RELAZIONE TECNICA INTEGRATIVA

Committente: SA.PI.FO S.R.L

**ADEMPIMENTO ALLE RICHIESTE DI INTEGRAZIONE
DOCUMENTALI PER IL COMPLETAMENTO DELLA
PROCEDURA DI RILASCIO DEL PROVVEDIMENTO
AUTORIZZATIVO UNICO AMBIENTALE RELATIVO AL
PROGETTO LOCALIZZATO IN COMUNE DI FORLÌ,
PROPOSTO DALLA DITTA SA.PI.FO S.R.L.**

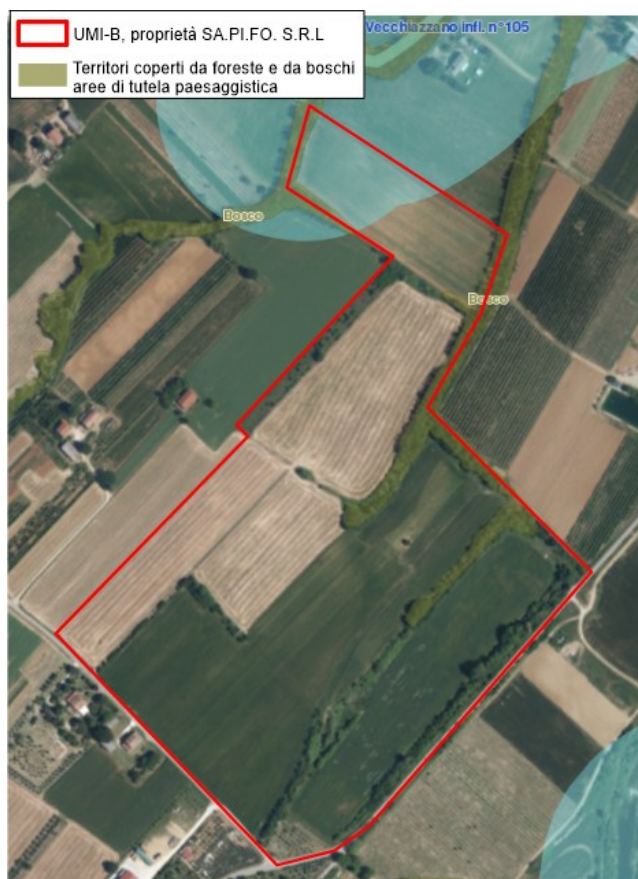
a) identificazione planimetrica, anche su base catastale, delle opere in oggetto con sovrapposizione delle aree tutela fluviale e/o paesaggistica eventualmente presenti.

Al fine di accertare che gli interventi previsti da progetto, da realizzarsi all'interno dell'UMI-B del Polo Estrattivo n. 15 di Vecchiazzano, non ricadano in ambiti soggetti a tutela fluviale e/o paesaggistica, sono state elaborate specifiche tavole integrative, riferite sia alla configurazione temporanea sia a quella definitiva di progetto (si veda *Tavole di progetto su base catastale e Tavole di progetto su base cartografia WebGIS Patrimonio Culturale della Regione Emilia-Romagna*).

Tali elaborati consentono di accertare con precisione l'assenza di sovrapposizioni tra il progetto proposto e vincoli normativi e/o aree sottoposte a regime di tutela.

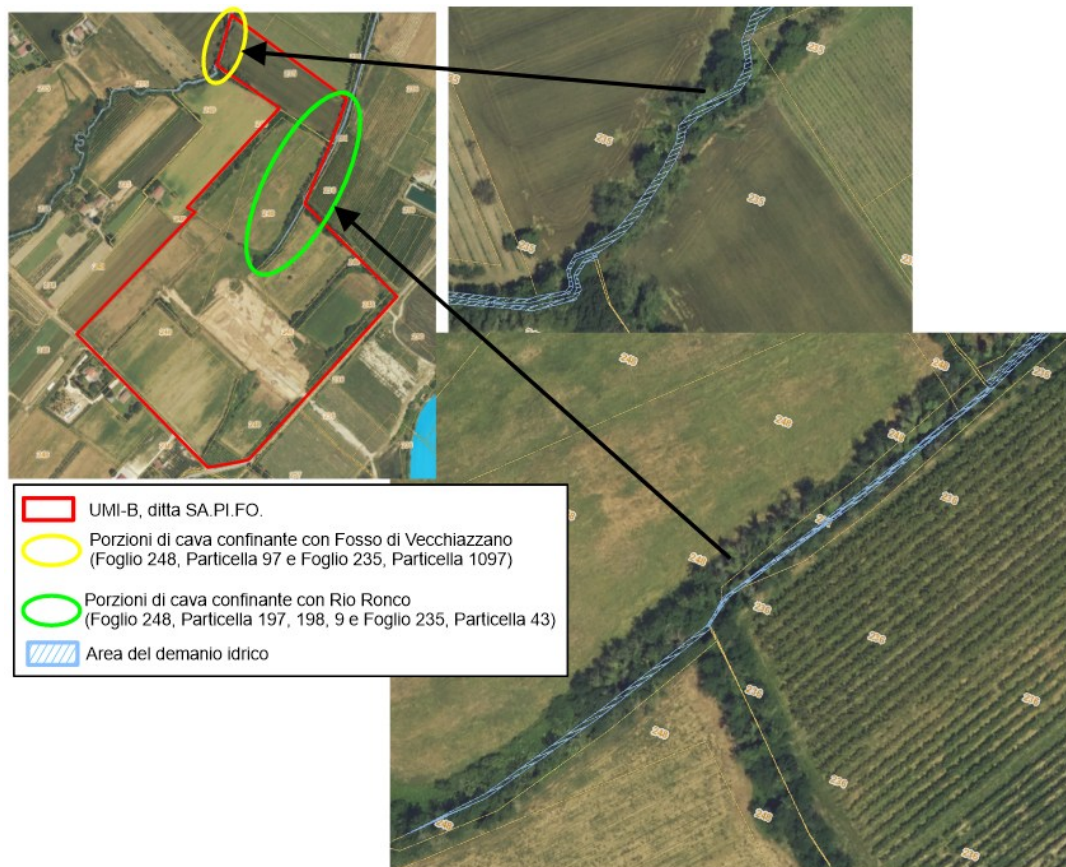
1. *nella relazione in cui si illustrano le modalità di gestione e trattamento delle acque reflue generate dalle attività di recupero dei rifiuti inerti non pericolosi e dalle lavorazioni di sabbia e ghiaia svolte all'interno dell'area di cava UMI-B del polo estrattivo n. 15 "Vecchiazzano" si parla di convogliamento delle acque verso il Rio Ronco: si chiede cortesemente di precisare se le opere (pozzetto, tubazioni, ecc.) saranno posizionate in area demaniale; se così fosse è necessario produrre idonea istanza di concessione per occupazione area demaniale;*

2. *lo scarico denominato S1 (Foglio 248, Particelle 122, 123 e 94) non scarica in un fosso appartenente al demanio idrico;*
3. *una porzione dell'area di cava (Foglio 248, Particella 97 e foglio 235 particella 1097) confina con il Fosso di Vecchiazzano e un'altra (foglio 248 particelle 197, 198, 9 e foglio 235 particella 43) con il Rio Ronco: nel caso in cui si rendesse necessaria l'occupazione di aree demaniali, anche solo temporaneamente per la durata dei lavori (ad esempio con opere di cantiere) sarà necessario acquisire idoneo titolo concessorio presentando apposita istanza;*

In riferimento alle osservazioni ricevute, si è proceduto all'individuazione e alla delimitazione delle aree di demanio idrico ricadenti/confinanti all'UMI-B di proprietà della ditta SA.PI.FO, a tal fine si allega aerofoto illustrativa.

A seguito di quanto illustrato sono state effettuate verifiche puntuali degli elaborati grafici progettuali, supportata da consultazione cartografiche e sovrapposizione delle tavole di progetto con le planimetrie catastali. Da tali verifiche risulta che tutte le opere previste, comprese quelle per la gestione e il convogliamento delle acque, nonché i manufatti accessori come pozzetti, tubazioni e le attività connesse alla lavorazione degli inerti, risultano interamente ubicate al di fuori delle aree demaniali e ricadono esclusivamente su fogli e particelle catastali di proprietà della società SA.PI.FO S.R.L.

Pertanto, nelle condizioni attuali di progetto, non si rende necessario acquisire alcun titolo concessorio per occupazione di aree appartenenti al demanio idrico.
